パンドウイットコーポレーション日本支社
〒108-0075 東京都港区港南 2-13-31 品川 NSS ビル

2019年4月26日
PJ19-083

PatchRunner™ 2 ウォーターフォール 仕様変更のご案内

【2ポストラック取付時】

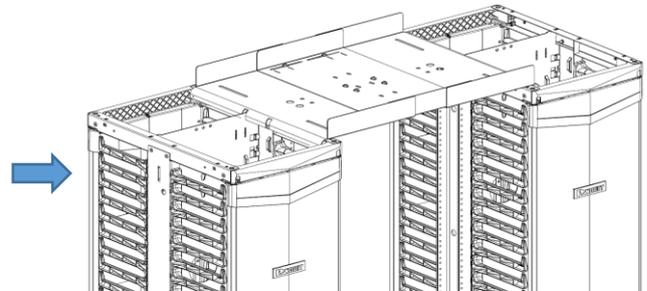
全てのオープンラックに対応するため、ウォーターフォールの仕様を変更します。

新仕様のウォーターフォールは、幅を伸縮させることで、2ポストラック・4ポストラックどちらのオープンラックにも対応します。

現行タイプ・R2PPR2VWF

新タイプ・PR2VWF

【4ポストラック取付時】

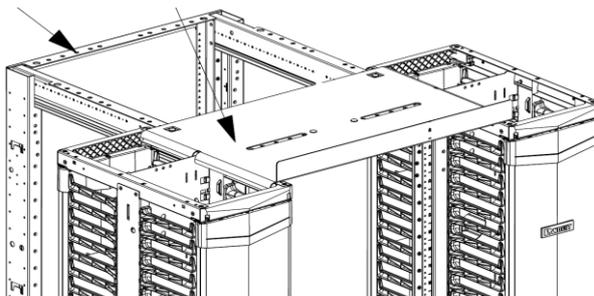
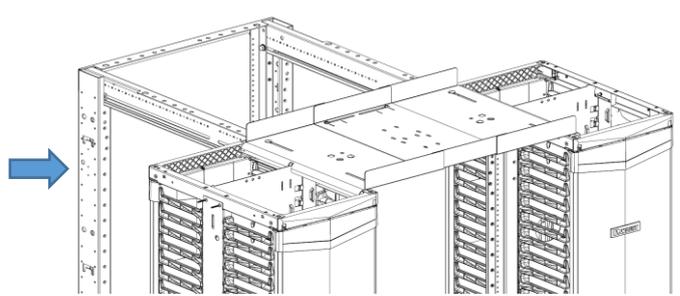
現行タイプ・R4PPR2VWF

新タイプ・PR2VWF
